AVIS

SUR LE DÉCLASSEMENT

CENTRALE NUCLÉAIRE EXPÉRIMENTALE

DE LUCENS

Figure 1: Description schématique du système de collection et d'évacuation des eaux de drainage

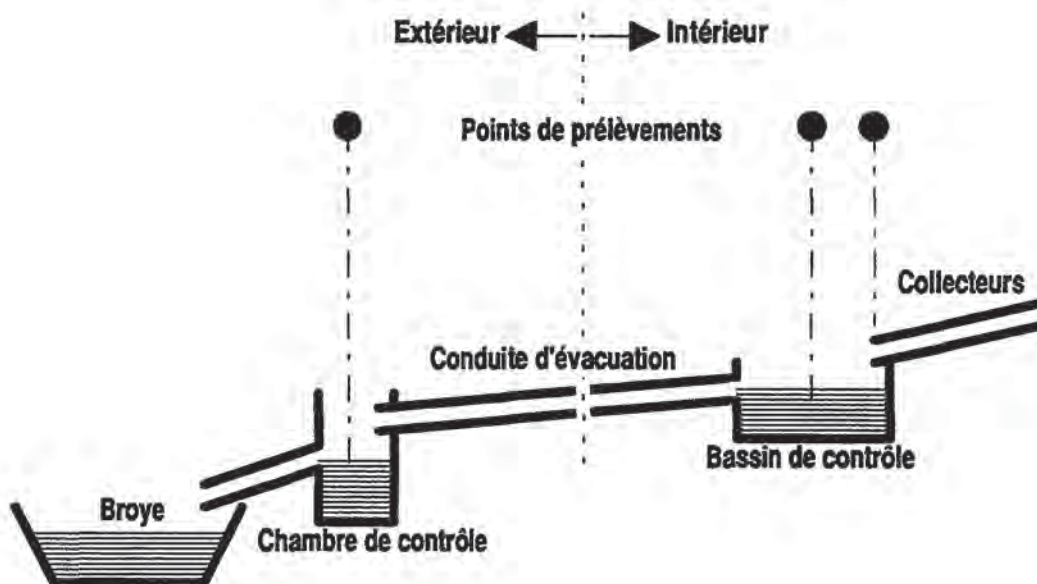
La SNA exclut que les très faibles activités spécifiques mises en évidence dans les collecteurs A et H puissent trouver leur origine dans les substances radioactives encore présentes dans l'ancienne caverne du réacteur et noyées dans le béton de comblement de cette caverne. Elle considère comme plausible une explication basée sur le fait que, lors des travaux de démantèlement et de décontamination de l'installation, de faibles quantités de matériaux contaminés avaient été bétonnées dans l'ancienne fosse du condenseur à l'étage inférieur (aujourd'hui comblé) de la caverne des machines; elle n'exclut pas non plus qu'une contamination de la molasse environnante ait pu se produire au cours de ces travaux. La DSN admet la plausibilité de ces explications, notamment en ce qui concerne le collecteur A qui rassemble les eaux provenant des puits de drainage creusés sous la caverne des machines.

Il est par contre plus difficile d'expliquer pour quelle(s) raison(s) le flux d'activité due au Cs-137 est nettement plus élevé dans la chambre de contrôle à la Broye que la somme de ces flux issus des collecteurs débouchant dans le bassin de contrôle avant l'entrée de la conduite d'évacuation. La SNA exclut une ou des erreurs de mesure car ces incohérences ressortent de plusieurs mesures faites indépendamment les unes des autres. Elle envisage comme première explication possible des anomalies liées à la chimie des eaux de drainage et à leur mélange dans le bassin de contrôle ou, comme seconde explication, le transfert d'impuretés ou de matériaux contaminés lors de la construction du système de drainage et d'évacuation des eaux ou leur incorporation dans les structures du bassin de contrôle lors de sa construction.
